IZVJEŠTAJ O STANJU KONSTRUKCIJE

objekta sportske dvorane „Župa“ u opštini Tivat

Izvestilac:	"M-Pro Consulting & Engineering" d.o.o.
Naručilac:	Opština Tivat
Objekat:	Sportska dvorana "Župa"
Lokacija:	Opština Tivat

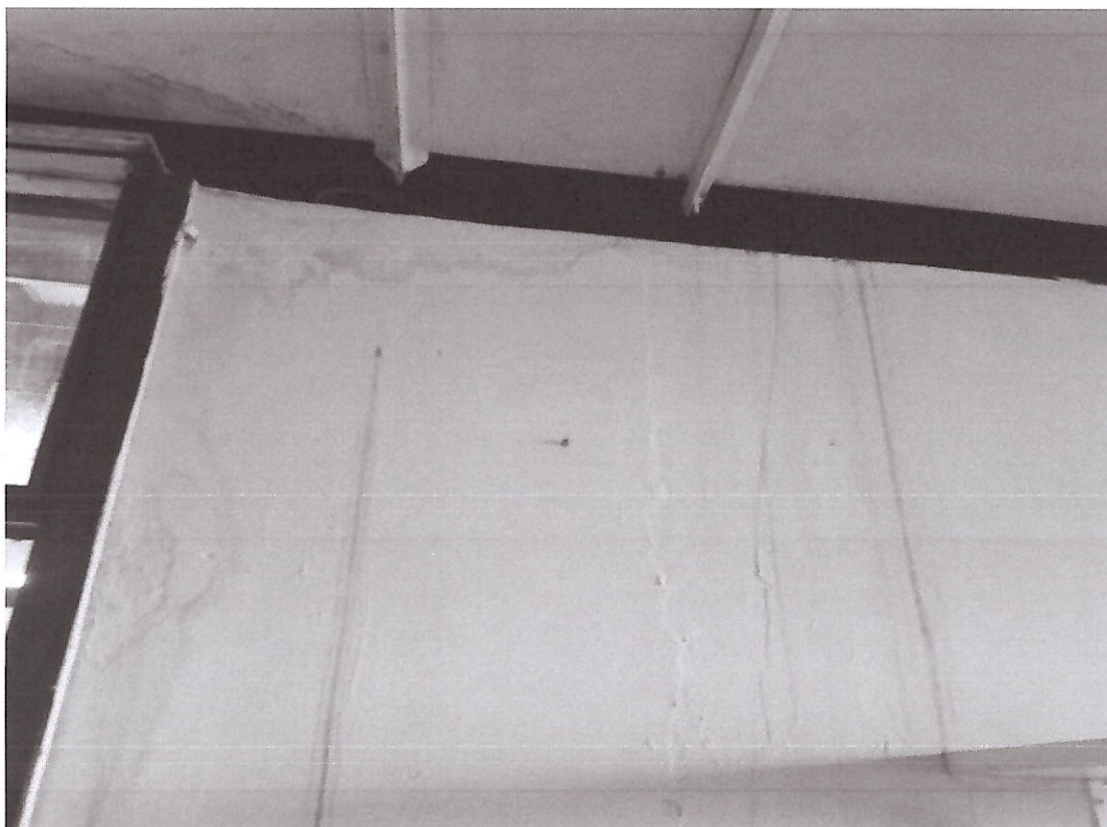
Očigledno zadržavanje vode na krovnim ravnama, nemogućnost odvođenja iste do slivnika, nestručan odabir tipa hidroizolacije, ugradnja iste bez nadzora stručnog lica, dovode do toga da je prvi utisak Izvjestioca da kompletno rješenje krovne konstrukcije, kako velike sale, tako i male sale dvorane, treba - **ne sanirati** - već **potpuno izmijeniti** i prilagoditi potrebama i specifičnostima objekta.

Osim toga što ovakvo rješenje krova dovodi do prodora vode u dvoranu, pa je iz tog razloga čini neupotrebljivom u toku kišne sezone, takođe, pričinjava veliku štetu, kako konstruktivnim elementima dvorane, tako i svim instalacijama, opremi i inventaru dvorane.

Posebno zabrinjavajuća činjenica je to da je dopušteno da glavni nosivi elementi u konstrukciji na ovaj način budu zapostavljeni te dovedeni do velikog stepena propadanja, čime mogu ugroziti bezbjednost korisnika dvorane, od kojih su, što je vrlo važno napomenuti, većina djeca i maloljetnici.

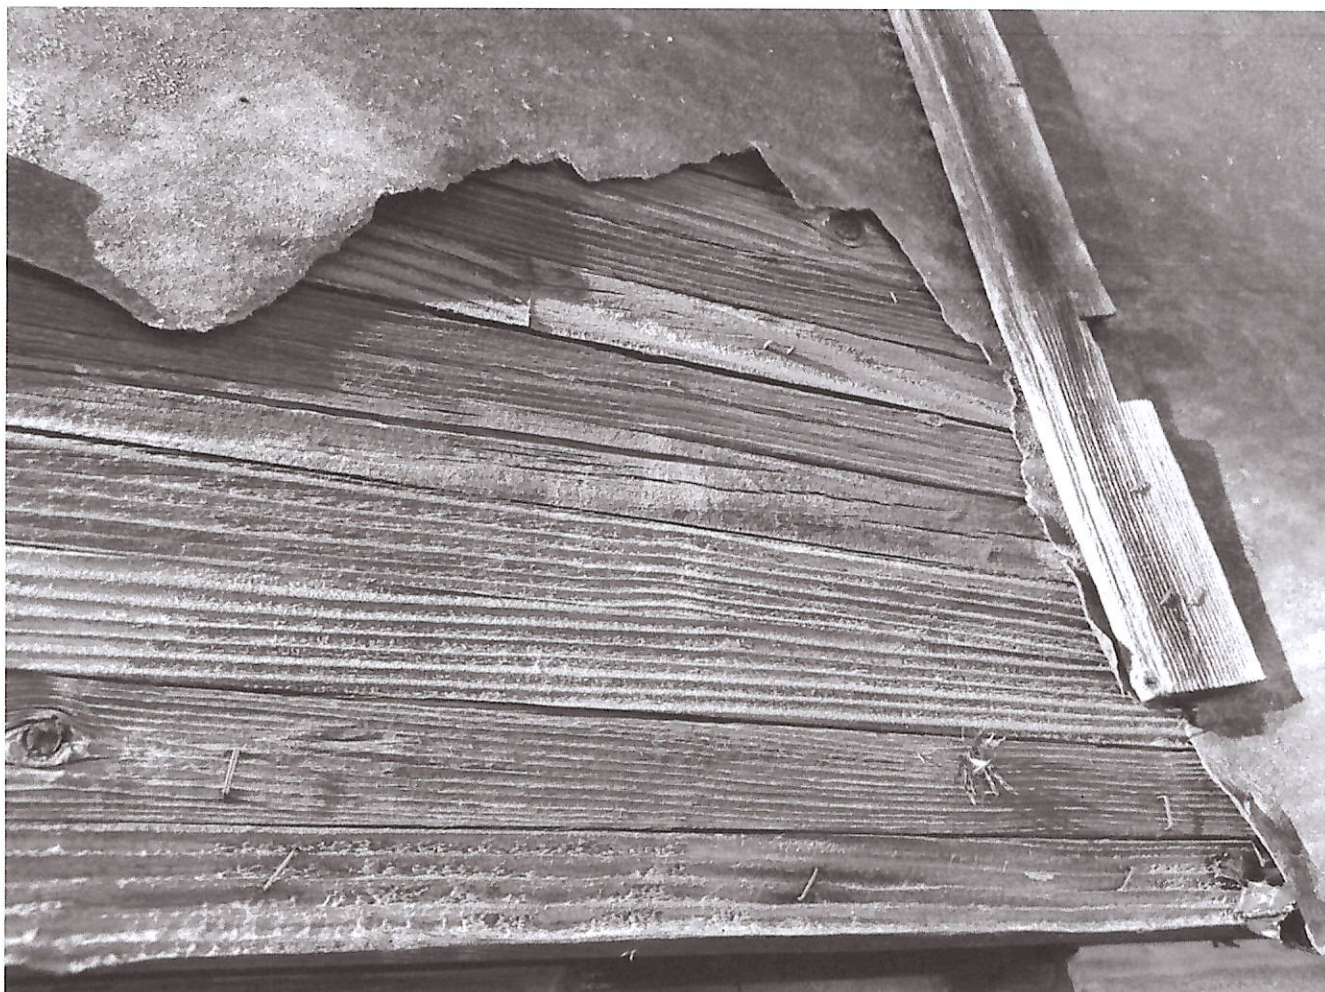
Pored ovih velikih problema koje je izazvala vlaga u objektu, Izvjestilac je obilaskom mogao konstatovati da na više mjesta djelovi konstrukcije su propali zbog višedecenijskog neodržavanja i opšte nebrige oko objekta. Neki od primjera su izražena rđa na vidljivim čeličnim vezama krovne konstrukcije, propadanje i truljenje glavnih nosivih drvenih elemenata krovne konstrukcije i stubova na koje se krovna konstrukcija oslanja, te nepravilno i nestručno saniranje istih, itd.

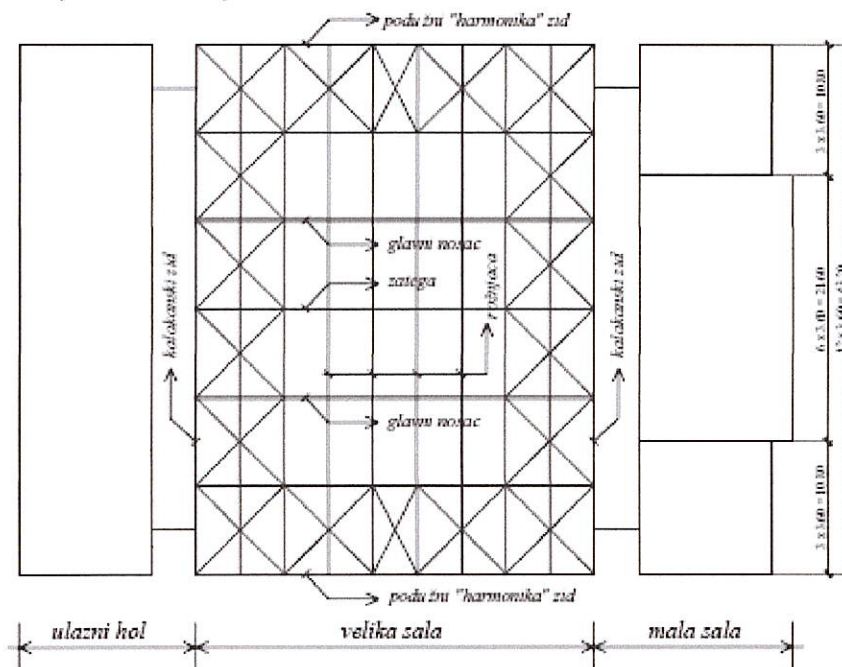
„Čelične zatege postavljene su u polovinama raspona rožnjača, što je opravdano proračunom u postojećoj projektnoj dokumentaciji. Na strani prema ulaznom holu vezane su u (krute?) tačke krovnog sprega. Međutim, na strani prema maloj sali sa svlačionicama ne postoji spreg, a zatege su dovedene do pretposlednje rožnjače, tako

da se ne mogu smatrati funkcionalnim jer realno ne završavaju u krutim tačkama na oba (ili ni na jednom?) kraja(u), Slike 1 i 2.“ (citat iz Ekspertize).

„Budući da su u raspoloživoj postojećoj projektnoj dokumentaciji kontrole stabilnosti drvenih elemenata krovne konstrukcije velike sale radene uzimajući u obzir stabilizacione elemente (spregove i zatege) koji realno ne postoje, ovo odstupanje postojećeg stanja od projekta je potencijalno veliki problem i treba ga temeljno analizirati.“ (citat iz Ekspertize).

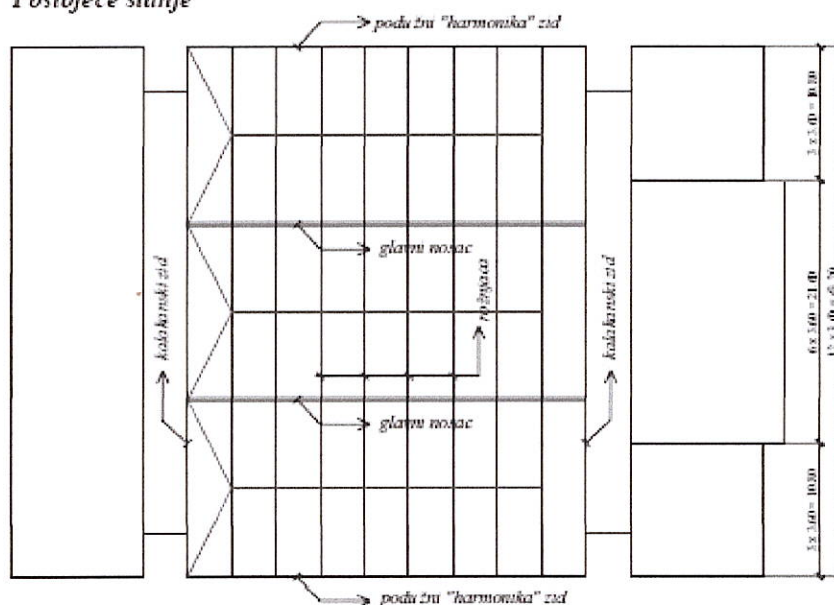
„Postojeća veza rožnjače POS D1 sa glavnim nosačima POS D2 u velikoj sali ne odgovara u potpunosti projektovanoj vezi. Projektovana je veza sa 3 M16, a postojeća veza je ostvarena sa dva zavrtnja, Slika 4. Odstupanje postojećeg stanja od projektovanog nije kritično kad je u pitanju vertikalno (gravitaciono) opterećenje, pošto se rožnjača oslanja na čeličnu ležišnu ploču-papuču. Za horizontalne uticaje (vjetar, seizmičke sile) potrebno je provjeriti nosivost izvedene veze.“ (citat iz Ekspertize).

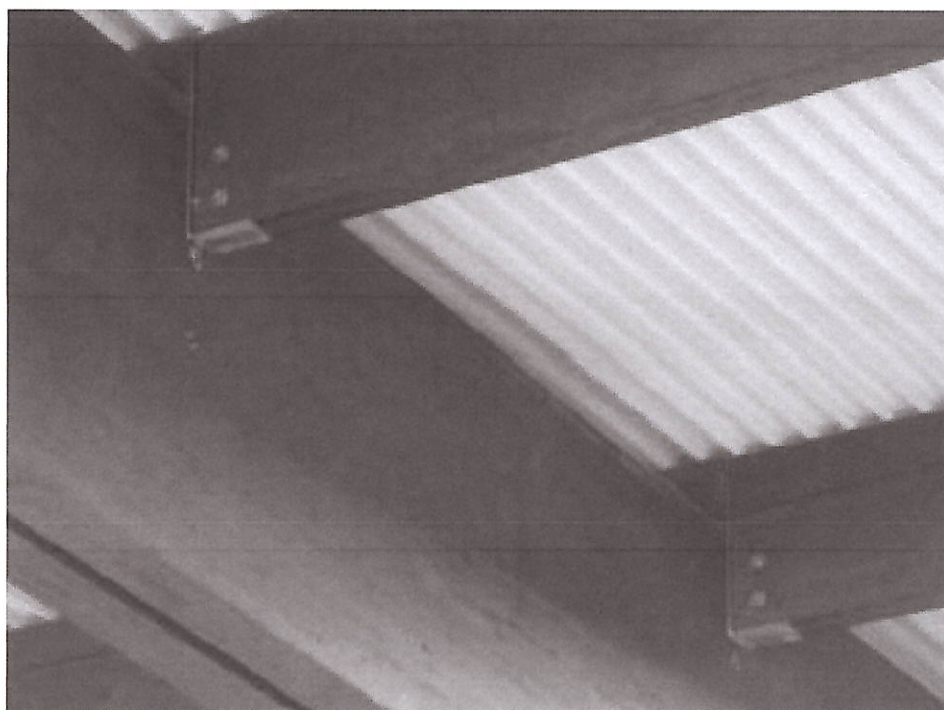
„Postojeća veza rožnjače POS D1 sa a/b zidom ("harmonika" zid) u velikoj sali ne odgovara u potpunosti projektovanoj vezi. Projektovana je veza sa 3 M16, a postojeća veza je ostvarena sa dva zavrtnja, Slika 5. Osim toga, veza je projektovana sa zavrtnjima koji prolaze kroz zidove betonske "papuče" u koju se uvlači rožnjača, a izvedena je sa zavrtnjima koji prolaze kroz drvo rožnjače i središnji čelični lim, uvučen u rožnjaču. Ne može se sagledati na koji način se prenosi horizontalno opterećenje sa rožnjače na ab zid.“ (citat iz Ekspertize).
